## Wo liegen die Unterschiede im Streit um die Bonner Straße ?

Beispiel: **Monsterkreuzung am REWE-Markt** (einer von mehreren diskutierten Vorschlägen)

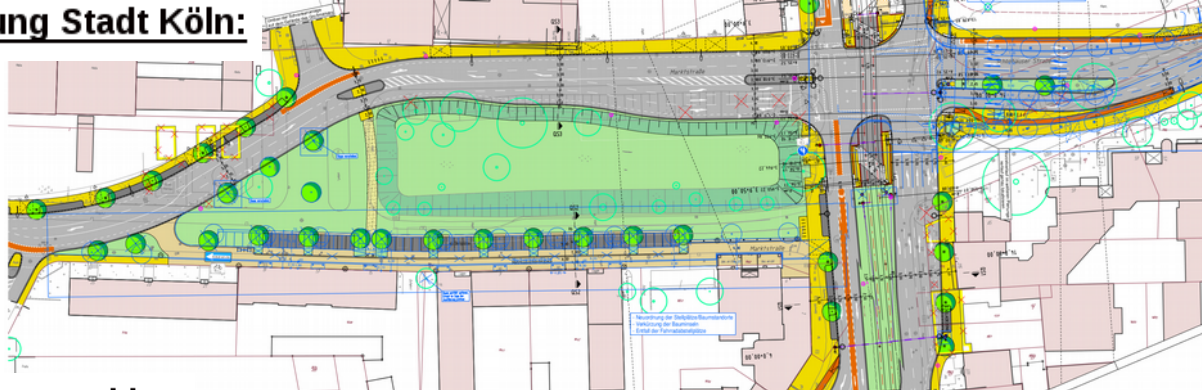
Neun anerkannte Verkehrsplaner hatten 2016 in zwei [Workshops](#) - von den Bürgern organisiert und finanziert - die Dimension der geplanten neuen Kreuzung Bonner, Schönhauser und Marktstraße kritisiert. Die ohnehin schon große Kreuzung soll zusätzlich fast den gesamten REWE-Parkplatz einnehmen und führt zur Abholzung der dort stehenden denkmalgeschützten Platanen. Inzwischen ist bekannt, dass die Kreuzung, trotz der Größe eines Autobahnkreuzes, nicht leistungsfähig genug sein wird, den Verkehr schnell genug aus dem Kreuzungsbereich zu bekommen. Die Bürger haben die Ansätze der Verkehrsplaner diskutiert und mehrere Vorschläge erarbeitet, z.B. einen oval-förmigen Kreislauf oder die hier vorgestellte Lösung mit U-Turns. Alle Vorschläge verfolgen eine deutlich verbesserte Leistungsfähigkeit der Kreuzung, den Erhalt fast aller vorhandenen Bäume und eine attraktive, lebenswerte Gestaltung des Kreuzungsbereichs mit verbesserter Aufenthaltsqualität am künftigen Geschäftszentrum der Parkstadt Süd.

-  20,5 Fahrspuren
-  5 von 5
-  lange Räumungszeiten
-  auf der Bonner Straße
-  westlich keine Fußgängerzone
-  alle Bäume müssen gefällt werden
-  gering (Charme eines Autobahnkreuzes)

Alle 5 unter Denkmalschutz stehenden Platanen vor dem REWE-Parkplatz an der Schönhauser Straße will die Stadt fällen, insbesondere weil ein größeres Stück des Kundenparkplatzes erhalten bleiben soll. Durch Verlegung von Fahrspuren entsteht jedoch eine größere Bauminsel für 3 der 5 Platanen.

Die Bäume auf der Westseite der Haltestelle Marktstraße stehen einer erforderlichen Rechtsabbiegespur im Weg. Die Stadt will sie fällen und Ersatzpflanzungen noch näher an den Gebäuden errichten. Durch den von den Bürgerinnen und Bürgern vorgeschlagenen U-Turn über die Sechtemer Straße wäre die stadtauswärts führende Spur an der Haltestelle Marktstraße zu einer Fußgängerzone umgestaltbar und alle Bäume könnten an ihren Standorten erhalten bleiben.

-  14,5 Fahrspuren
-  2 von 5
-  kürzere Räumungszeiten
-  seitlich verlagert (U-Turns)
-  westlich Fußgängerzone
-  kompletter Baumerhalt
-  hoch (Tälchen und Bauminsel wirken verbunden)

Kombispuren (Geradeaus und Geradeaus mit Abbiegen) sind anderthalb Fahrspuren breit. Die Bürger\_innen empfehlen für die übrigen Fahrspuren Breiten von 2,75 m anstatt der von der Stadt geplanten 3,00 m. Die Schutzstreifen der Radwege auf den Fahrbahnen sollten 1,75 m nicht unterschreiten.

Die Bürger schlagen weniger Fahrspuren im Kernbereich der Kreuzung vor, so dass die Fußgänger schneller queren können (kurze Räumungszeiten).

Die Aufstellflächen auf der Bonner Straße, stadteinwärts über die Gleise zur Marktstraße, sind seitlich in die Schönhauser Straße verlegt (U-Turn).

Stadtauswärts ist die Fahrspur der Bonner Straße im Norden hinter dem Bonntor-Kreislauf über die Sechtemer Straße und durch den heutigen Großmarkt zur Marktstraße verlegt. Der stadtauswärts fließende Verkehr auf der Bonner Straße belastet dadurch die Kreuzung nicht mehr. Ein Abbiegen von der Bonner Straße auf die Schönhauser Straße ist nach der Planung der Stadt nicht mehr möglich. Im Bürgervorschlag sind dafür die seitlichen Aufstellflächen auf der nördlichen Marktstraße nutzbar. Die Einfahrt zum Großmarkt ist, im Gegensatz zur Planung der Stadt, auch für Lkw's problemlos möglich.

Die geringere Anzahl von Fahrspuren im Kernbereich der Kreuzung, insbesondere auf der Bonner Straße, erhöht die Aufenthaltsqualität. Das Tälchen, die Bauminsel und das Rasengleis der 3. Baustufe wirken als grüne Einheit, die sich durch entsprechende Begrünung im Bereich der Villa Lenders noch verstärken ließe.
